Nr postępowania: AN/ZP/15/23

Dotyczy: postępowania o udzielenie zamówienia prowadzonego w trybie przetargu nieograniczonego pn.: „Realizacja budynku biurowego niemal zero energetycznego – administracja Politechniki Poznańskiej w formule „zaprojektuj i wybuduj”

WYJAŚNIENIA TREŚCI SPECYFIKACJI WARUNKÓW ZAMÓWIENIA

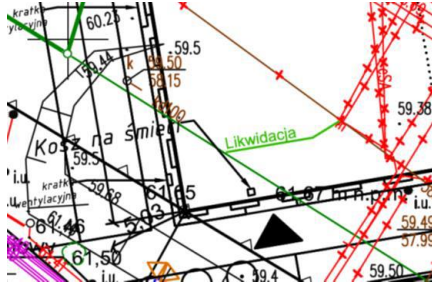
Czy i w jaki sposób powinien być zabezpieczony wlot powietrza uzupełniającego do systemu wentylacji pożarowej przed przedostawaniem się wody opadowej (np. spływającej z elewacji) do układu wentylacyjnego?

Wlot powietrza do kanału wentylacji z dołu komory umieszczonej na zewnątrz budynku i doprowadzenie pionowym kanałem do budynku. Odprowadzenie wody opadowej z komór zgodnie z SWZ (RPP-PFU 12 IS – Instalacje Wod-Kan punkt. 7.2.)

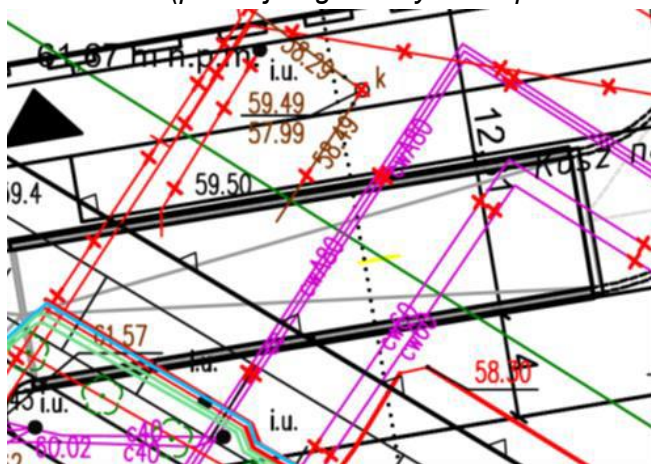
Prosimy o potwierdzenie, że na odcinku kanalizacji zewnętrznej odprowadzającej wody opadowe z wpustów WP8 i WP9 oraz odwodnień liniowych w kierunku studni KD4 nie będzie wymagane zastosowanie separatora.

Na tym odcinku zewnętrznej instalacji kanalizacji deszczowej nie przewiduje się występowania zanieczyszczeń ropopochodnych wymagający stosowania separatora.
